## Nivå 2 - Reguleringsplan

# Trafikksikkerhetsrevisjon

Forslag til detaljregulering for kontrollstasjon  
på Hesseng, Sør-Varanger kommune

Figur 1 Plankartet

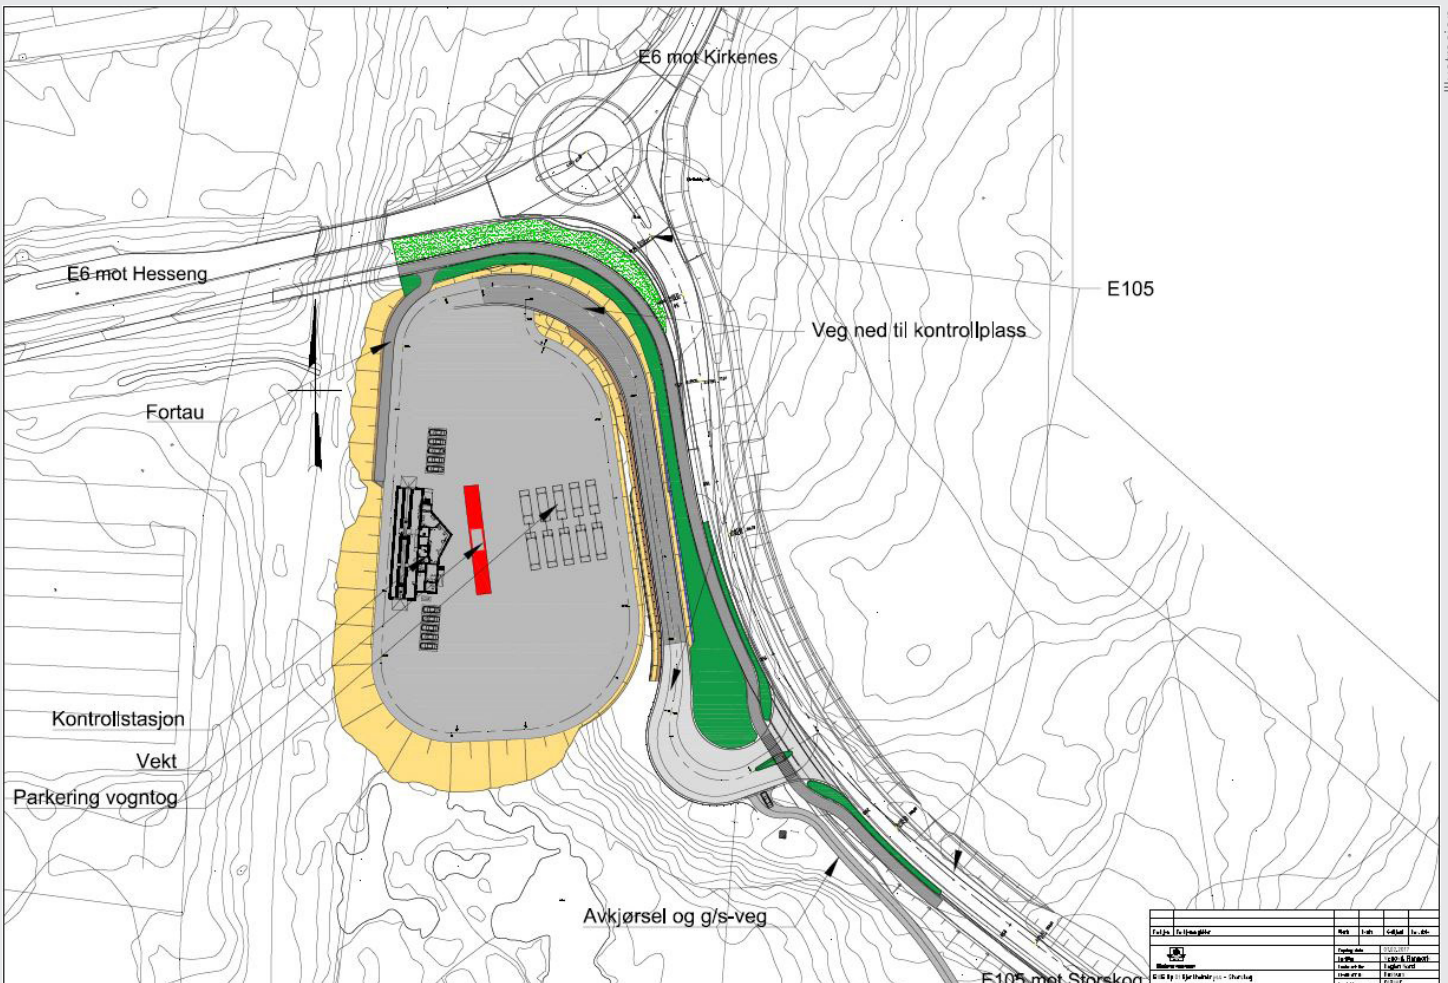
1. Dimensjoneringsklasse på atkomstveg til kontrollstasjonen er ikke angitt. Ut fra normalprofilen er det en klasse A2, atkomstveg til industriområde, fartsgrense 50 km/t. Krav til minste horisontalkurveradius for A2 er 60 m på fri vegstrekning (N100). Radiene på denne vegen er under minimumskravet, men det ble opplyst om at dette ikke er fri vegstrekning, men kryssområde.

2. Linje for frisikt er angitt på plankartet. Tekniske tegninger angir ikke målene for frisiktlinjene. De kan derfor ikke sjekkes ut opp mot normalkravet (N100: 6 m \* 96 m).

3. Det er ikke angitt siktlinje mellom gang- og sykkelveg og veg (N100: figur E30, 20 m \* 8 m) eller kryss mellom to gang- og sykkelveger (figur E32, 8m \* 8 m)

4. Avstand fra gang- og sykkelveg og primærveg bør være minst 5 meter slik at en innsvingende bil kan stoppe mellom primærvegen og gang- og sykkelvegen. Avstanden er ikke målsatt, men det ble opplyst at kravet er oppfylt.

5. Farge og skravur der gang- og sykkelvegen krysser atkomstvegen, antyder at det skal være et gangfelt. Kriteriene for gangfelt er tvilsomt oppfylt (V127). Det er bedre at dette utformes som et tilrettelagt krysningspunkt.

6. Kjørbar gang- og sykkelveg har kryss med atkomstvegen veldig nær den ordinære gang- og sykkelvegen og i kryssområdet til atkomstveg/E105. Ikke krav til avstand mellom kryss på atkomstvegen, men kan gi uheldige krysningspunkter av kryssende myke trafikanter fra begge gang- og sykkelvegene og kjørende til/fra eiendom og kjørende på atkomstvegen.

7. Radier på gang- og sykkelvegene er ikke oppgitt, og kan ikke sjekkes opp mot geometrikrav i N100.
8. Det er ikke ønskelig at gående/syklende til kontrollstasjonen skal krysse plassen foran kontrollstasjonen som brukes av store kjøretøy. Myke trafikanter bør benytte den regulerte atkomsten via gang- og sykkelvegen. Det bør derfor gjøres det lite attraktivt å ta en snarveg gjennom kontrollstasjonsplassen, spesielt for de som kommer fra sør. Dette kan kanskje gjøres med grøfter eller annet.
